Technische Merkblatt

E-26 Scheibenwaschanlage

Betrifft:	Typ/Modell:
Scheibenwaschanlage	1 und 3

VW 1302

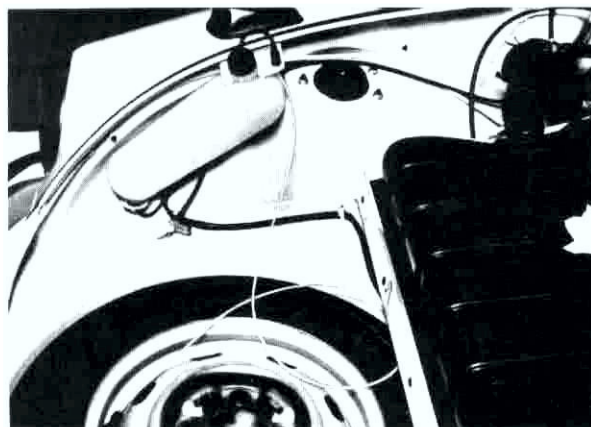
Beim VW 1302 ist der Scheibenwaschbehälter am rechten Seitenteil befestigt. Bedingt durch die Einbaulage des Reserverades ist eine Befestigung des Waschbehälters am Reserverad wie bei den anderen Typ 1-Modellen nicht möglich.
